Bruxelles, 20.10.2015
COM(2015) 512 final

Proposta di decisione del Consiglio

relativa alla posizione che deve essere adottata, a nome dell'Unione europea, in sede di comitato amministrativo della convenzione TIR con riguardo alla proposta di modifica della convenzione doganale relativa al trasporto internazionale di merci accompagnate da carnet TIR

MODIFICHE ALLA CONVENZIONE DOGANALE RELATIVA AL TRASPORTO INTERNAZIONALE DI MERCI ACCOMPAGNATE DA CARNET TIR (CONVENZIONE TIR DEL 1975)

Disegno n. 9.4

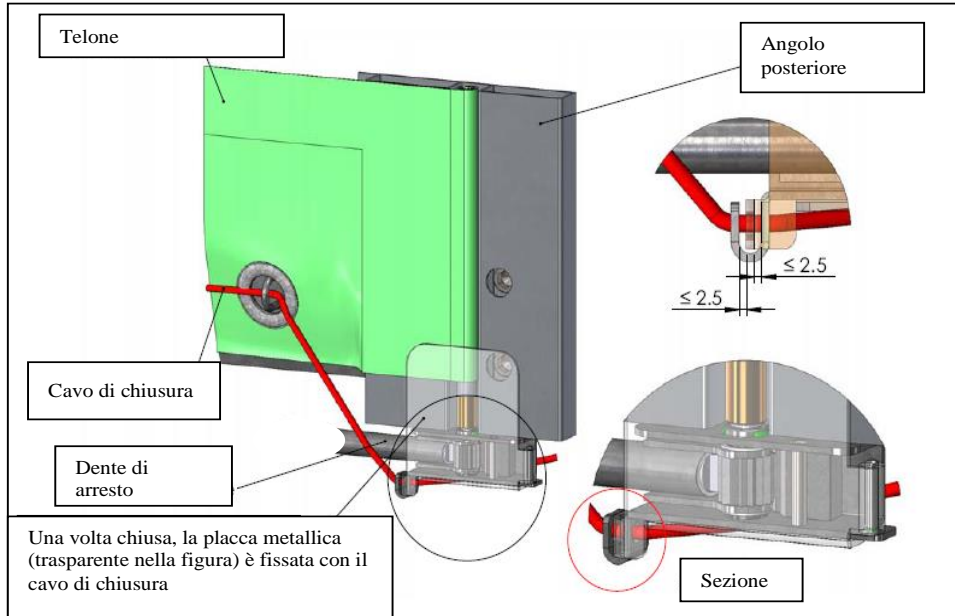
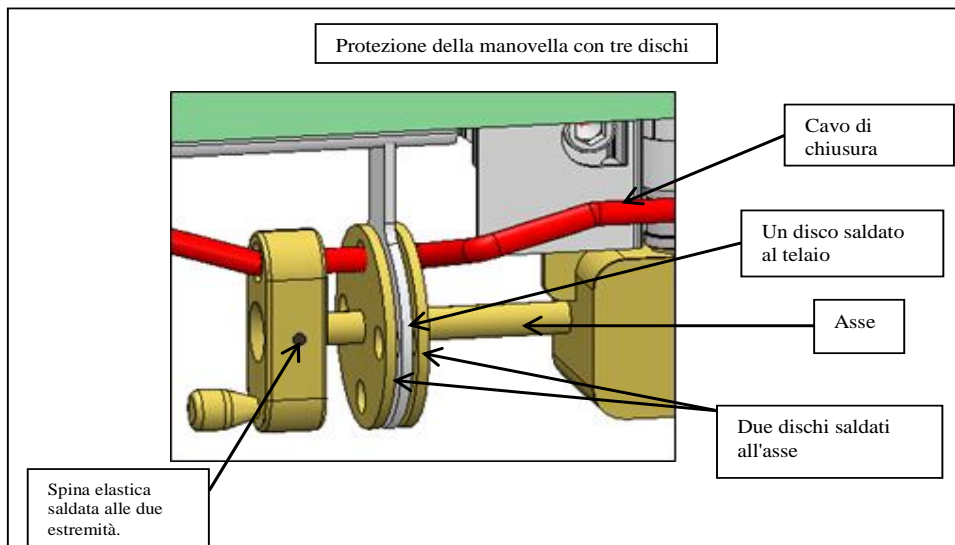
Allegato 2, disegno n. 9

Sostituire il disegno n. 9 esistente con il seguente:

Per tendere i teloni in direzione orizzontale viene utilizzato un dente di arresto (in genere nella parte posteriore del veicolo). Il presente disegno mostra due esempi, (a) e (b), delle modalità di fissaggio del dente di arresto o del riduttore.

(a) Fissaggio del dente di arresto

(b) Fissaggio del riduttore

Disegno n. 9.5

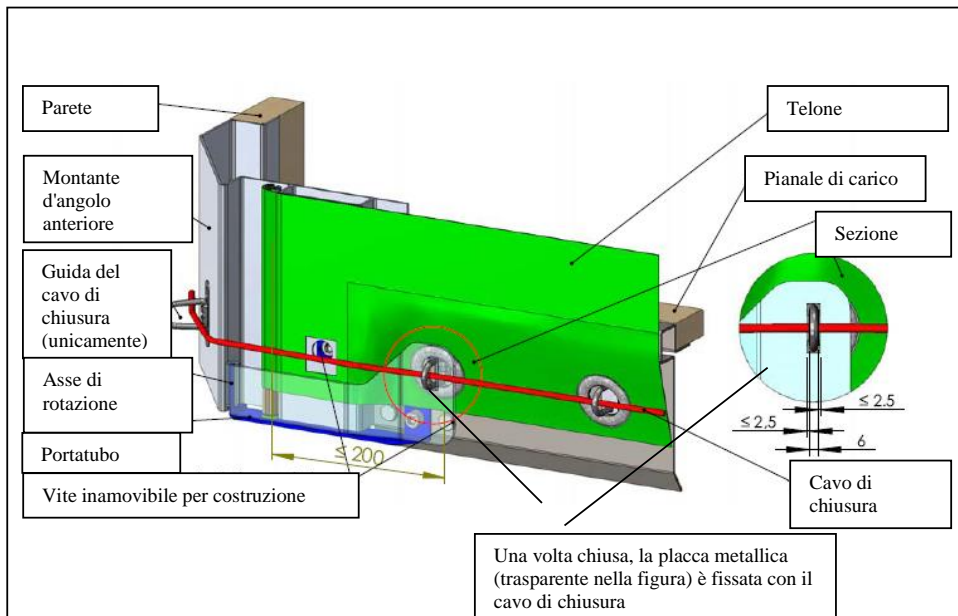
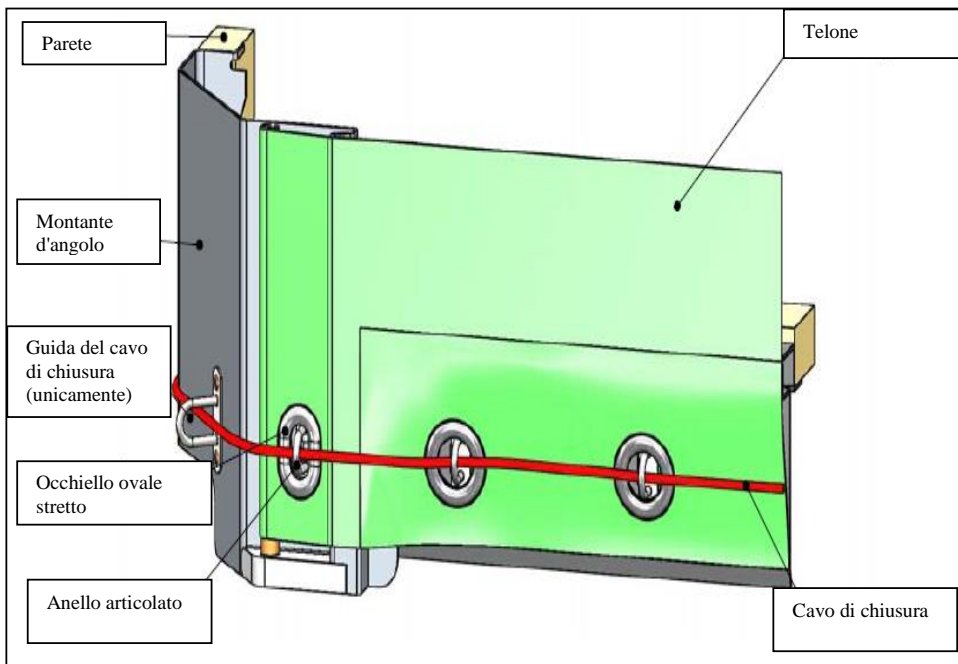
Per fissare il telone all'altra parte (di solito la parte anteriore del veicolo), possono essere utilizzati i seguenti sistemi (a) o (b).

(a) Placca metallica

(b) Occhiello ovale stretto, sistema antisollevamento per il tubo di tensione

Disegno n. 10

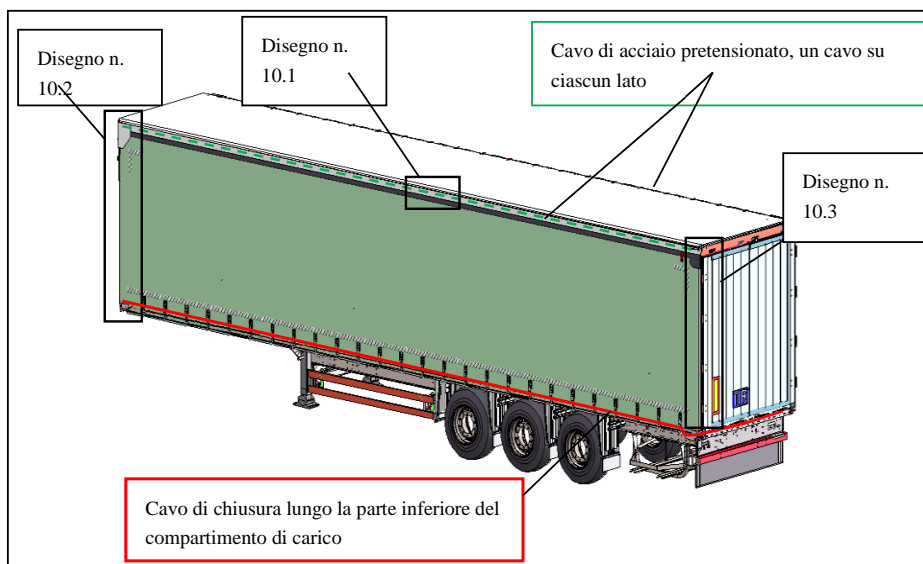
Allegato 2, disegno n. 10

Dopo il nuovo disegno n. 9 inserire

Questo disegno illustra un esempio di veicolo e gli importanti requisiti di cui all'articolo 5 del presente regolamento.

Disegno n. 10.1

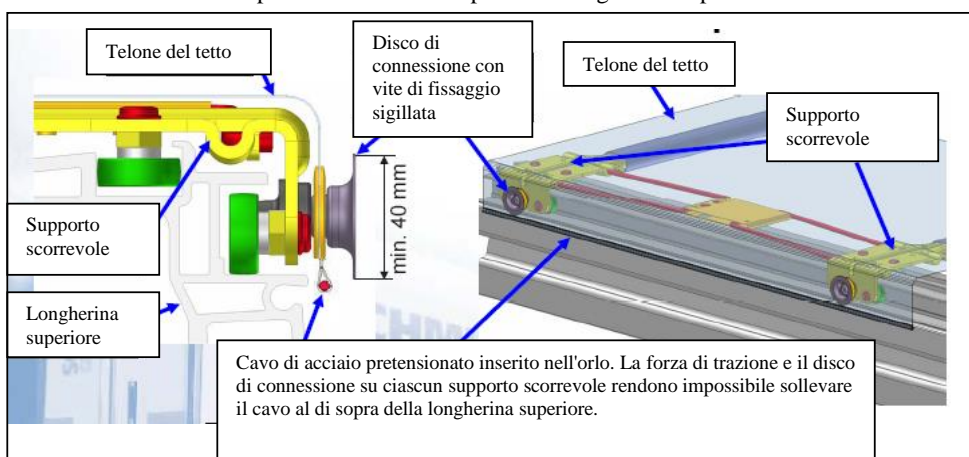
Due cavi di acciaio pretensionati, inseriti in un orlo, sono fissati su ciascun lato del compartimento di carico. Uno è fissato sulla parte anteriore (cfr. disegno n. 10.2) e l'altro sulla parte posteriore del compartimento (cfr. disegno n. 10.3). La forza di trazione e il disco di connessione su ciascun supporto scorrevole rendono impossibile sollevare l'orlo con il cavo di acciaio pretensionato al di sopra della longherina superiore.

Disegno n. 10.2

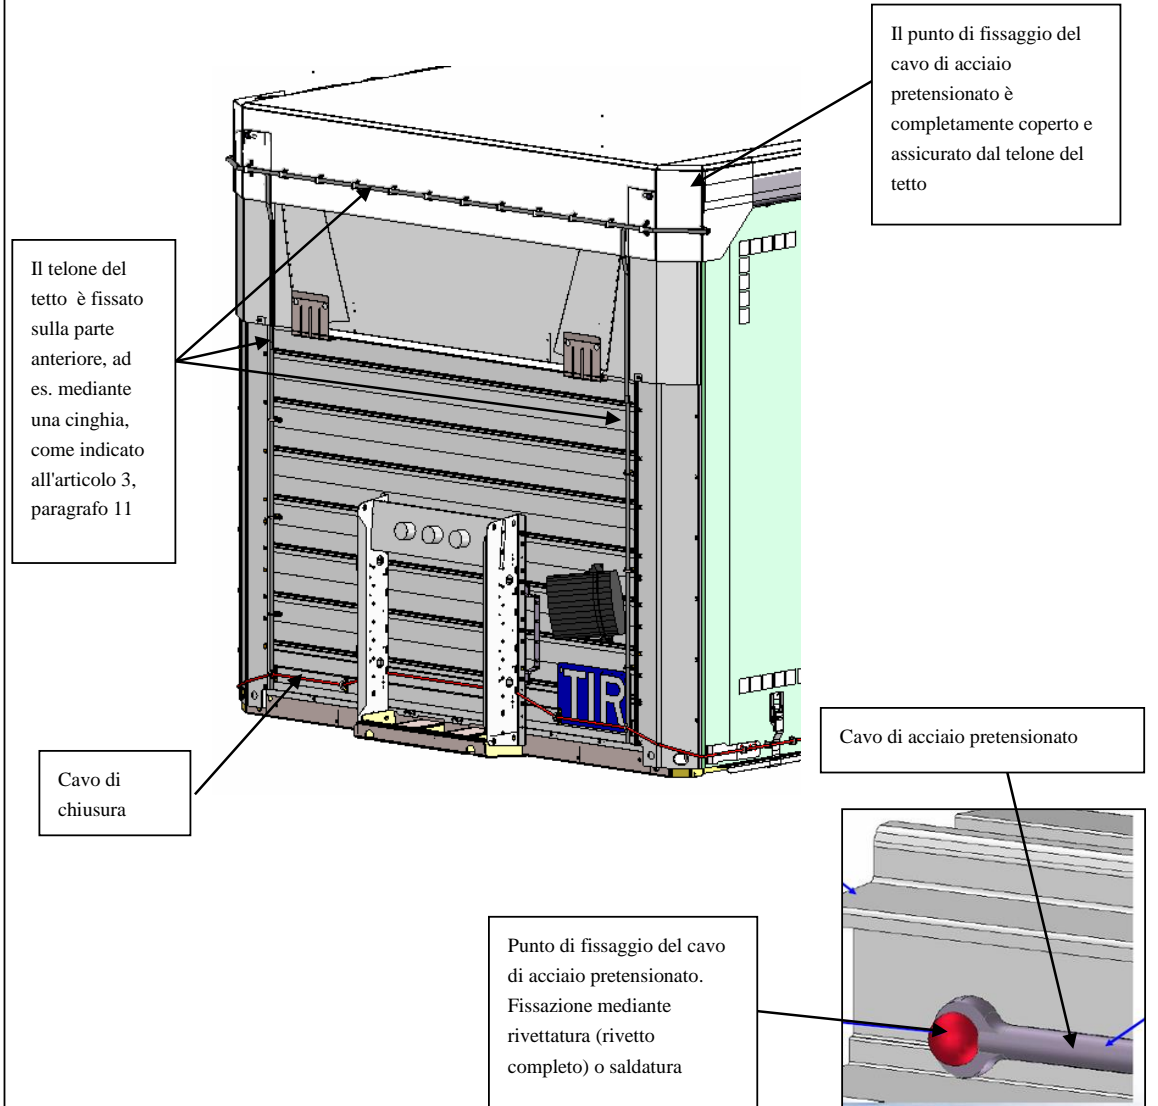
Il telone del tetto scorrevole si sovrappone alla parte solida del tetto nella parte anteriore del compartimento di carico in modo da impedire che possa essere tirato sopra il bordo superiore della longherina superiore.
